SERVICE INFO – INA 0033

Optická a technická změna vodící kladky 532 0410 20

Obrázek 1: 532 0410 20 - staré provedení

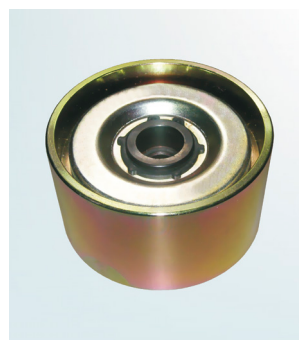
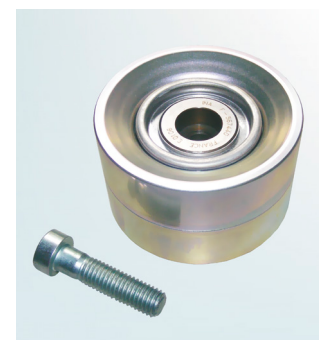
V rámci neustálého vývoje našich produktů byla změněna vodící kladka s objednacím číslem 532 0410 20.

Tato servisní informace uvádí optické odlišnosti dosavadního a nového provedení. Kromě změny výroby se nová kladka vyznačuje také nižší hmotností (657 g oproti 966 g u starší kladky).

Dodatečně je s novou verzí dodáván také šroub M10x40 (viz obrázek 2).

Tento šroub nahrazuje upevňovací šroub M10x35, kterým byla upevněna dosavadní kladka (viz obrázek 1).
